BORGERMØDE
GILLELEJE KULTURHAVN
18-10-2025

Smidstrup Vandværk AmbA
v/Leo Staun Christensson,

"VI DELER IKKE JERES BEKYMRING" siger Gribskov Kommune

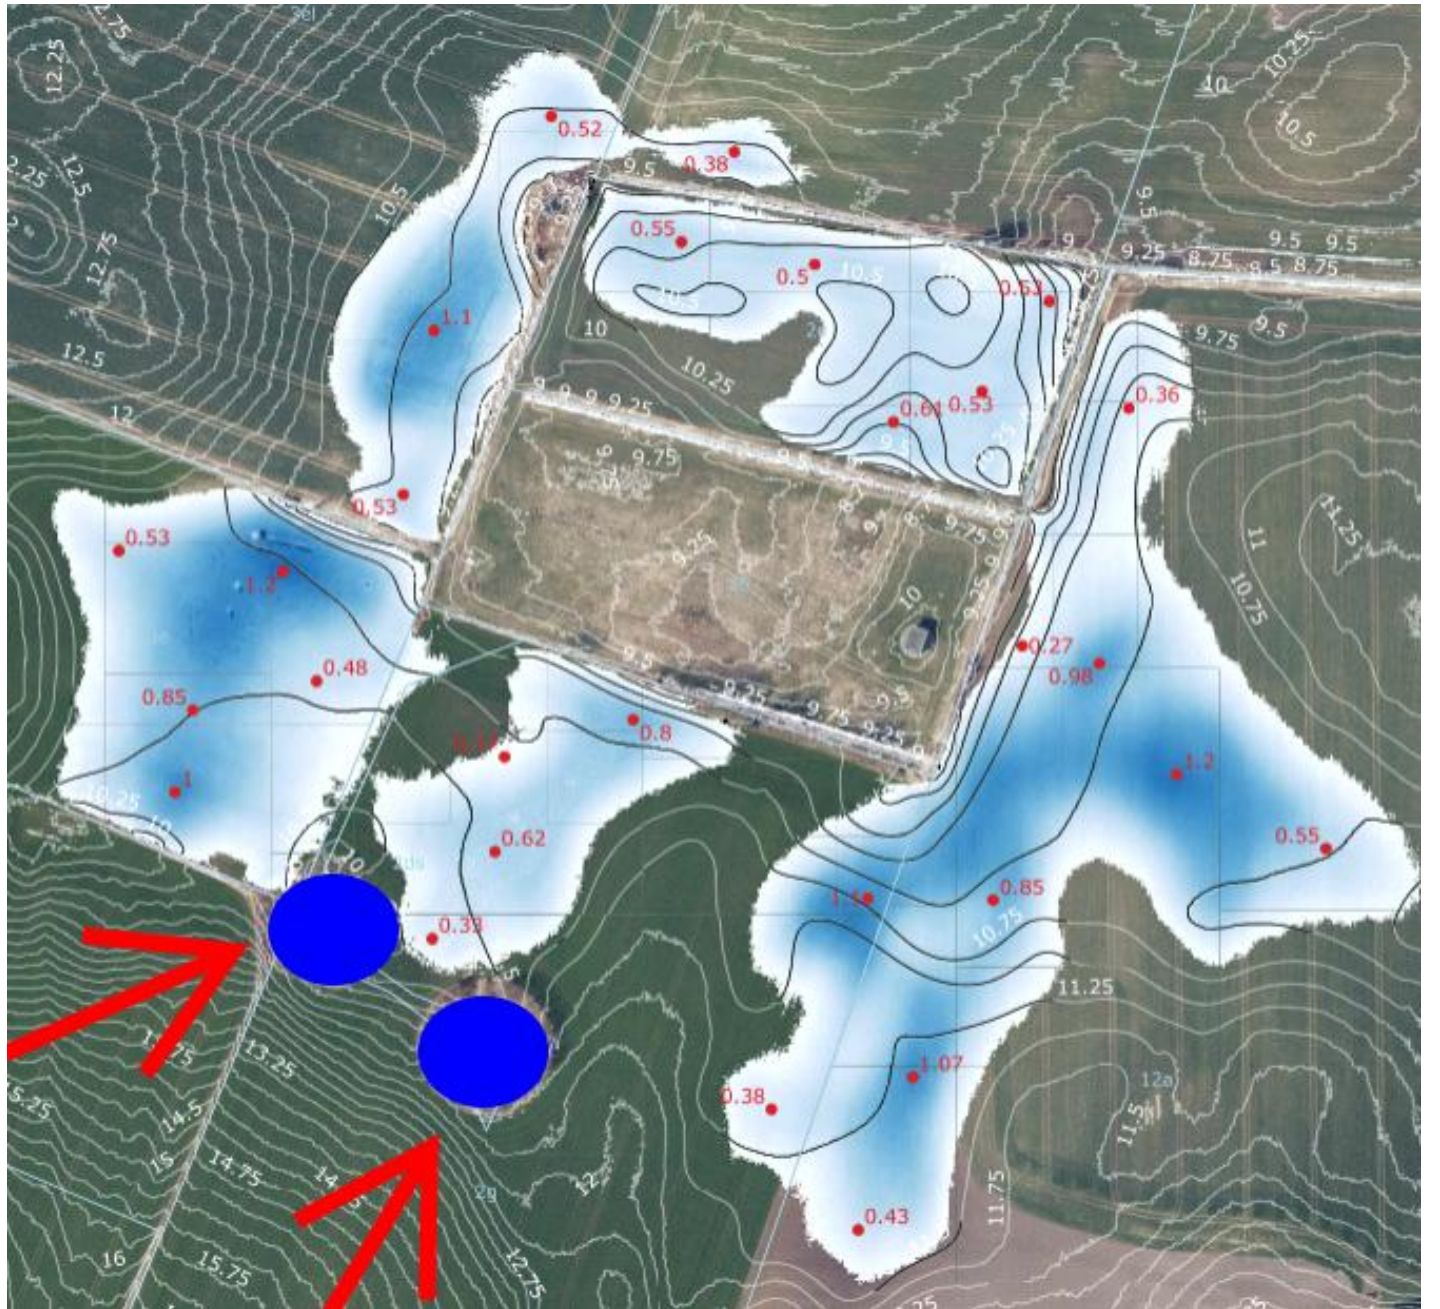
Ansøgning: De hvide felter berøres ikke
Vi har 800 m råvandsledning gennem hele området

2 Aktive boringer
på matr. nr 2 ds
Ejet af Smidstrup
Vandværk behændigt
ikke skraveret selvom
terrænprofilerne for
udlægget viser at hele
området hæves ca. 1 m .

Ansøgning:
Her lægges
jorden
